BT0287
30.10.97

Assunto: Fixação do Timer Híbrido
Modelos: BWQ22A/ BWQ22B
Marca: Brastemp

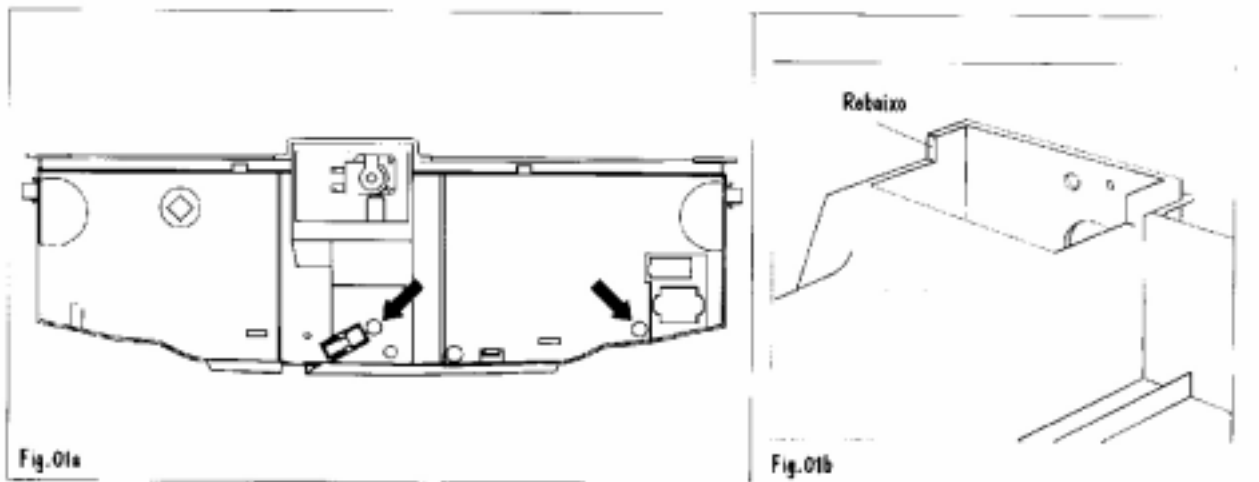
Com a finalidade de facilitar a montagem do Timer Híbrido nas Lavadoras BWQ 22A e de posicionar a fiação fora do alcance do dissipador da placa, a partir de Outubro/97 foram acrescentadas as seguintes modificações:

- 1) Alteração do Fundo Protetor na região do suporte da Válvula de Entrada - foi acrescentado rebaixo conforme figura;
- 2) Acrescentado um fixador próximo ao Interruptor da Tampa Móvel.

Quando necessário substituir o Timer em Lavadoras produzidas em Setembro/97 (série 7SEXXXXX), utilize um fixador, porém siga os seguintes cuidados:

- 1) Não torcer a fiação ao prender o Timer;
- 2) Não passar fios próximo ao Resistor do Timer (poderá ocorrer aquecimento);
- 3) Afastar os fios do dissipador de calor da placa. Ao fechar o Console, o dissipador poderá romper os fios.
